Rapport de l'Inspection des installations classées

Visite d'inspection du 24/10/2024

ETEX (exSINIAT SA (anct LAFARGE PLATRES))

Références : 0006700464_2024_10_24_Suite MD140624 eaux sout
Code AIOT : 0006700464

Figure 8 : Localisation des ouvrages et esquisse piézométrique (mesures du 9 juillet 2024)

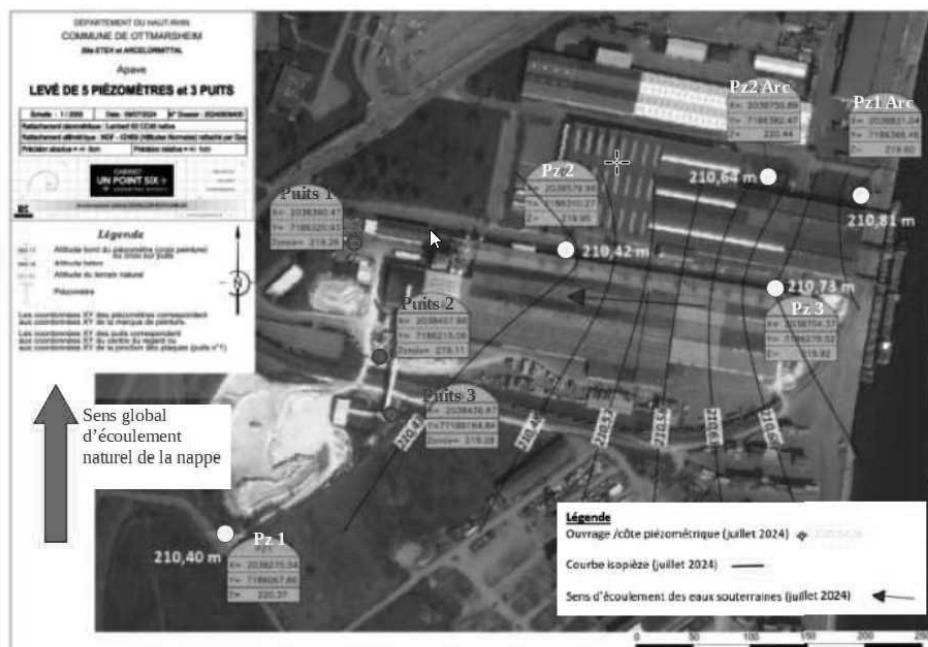
Les 2 piézomètres ajoutés (pz2 et pz3) (profondeur de 20.5 m) ainsi que le piézomètre existant (pz1) sont identifiés comme piézomètres amont (p7 de l'étude) et les puits de prélèvements sont considérés comme des puits aval du site. En effet, l'exploitant pompe dans la nappe au moyen de 3 puits sur site perturbant l'écoulement de la nappe. Le sens d'écoulement de la nappe localement au droit du site est perpendiculaire au sens « global » de la nappe.

Les relevés piézométriques montrent que l'écoulement de la nappe est perpendiculaire à l'écoulement global de la nappe, allant de l'Est vers l'ouest (cf. figure 8 du dossier reprise ci-avant). Ceci serait dû aux pompages sur les 3 puits du site. Les 3 piézomètres du site (pz1, pz2, pz3) sont donc en amont hydraulique.

Il semble donc que les puits du site jouent le rôle de barrière hydraulique empêchant tout polluant de sortir des cônes de rabattement de la nappe créés par les pompages (p20 de l'étude).

Plusieurs compléments seront donc à apporter pour justifier de la pertinence du réseau de surveillance des eaux souterraines mis en place.

Il s'agira de décrire le fonctionnement des pompages et leur impact sur le sens d'écoulement de la nappe. Il ressort de l'étude que les pompages dévient le sens d'écoulement de la nappe, mais ne précise pas si ce phénomène est permanent. Il y aura donc lieu de préciser, outre les données techniques (profondeur, débits, cône de rabattement, etc.), si les pompages fonctionnent en continu ou non. L'étude ne fait aucun cas du sens d'écoulement de la nappe en cas d'arrêt des pompages, ce point devra être étudié.

S'agissant de la zone de stockage de gypse, il semblerait pertinent d'étudier la possibilité d'ajouter un ouvrage à l'aval direct de la zone de stockage pour identifier une pollution éventuelle de la zone (*).

Ces éléments sont à transmettre dans un délai de 3 mois.
